Sécurité des véhicules automobiles
Renseignements : 1-800-333-0371

Sièges d'appoint à dossier haut Ferrari Befix - Révision des instructions sur le positionnement de la ceinture épaulière dans le guide

Figure 2. Guide de ceinture épaulière en forme de « U »

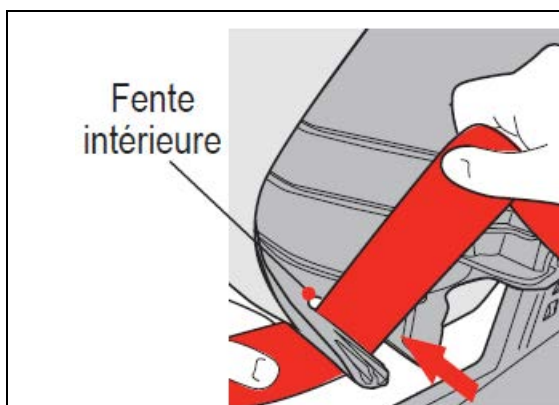
Il est possible que les étiquettes apposées sur le siège d'appoint et que les manuels d'instructions en français et en anglais distribués avec le siège n'indiquent pas la bonne configuration du guide de ceinture épaulière. En l'absence d'instructions adéquates, il est possible que la ceinture épaulière soit positionnée incorrectement, ce qui empêcherait la ceinture de glisser librement dans le guide. Les instructions révisées précisent la bonne façon de faire passer la ceinture épaulière dans le guide. Transports Canada a cerné ce problème dans le cadre du programme d'enquêtes sur les défauts après avoir reçu une plainte d'un consommateur.

Instructions : Enfilez la ceinture épaulière dans la fente intérieure du guide de ceinture épaulière du siège d'appoint situé en-dessous de l'appuie-tête. Faites glisser la ceinture épaulière dans la partie ouverte de la fente.
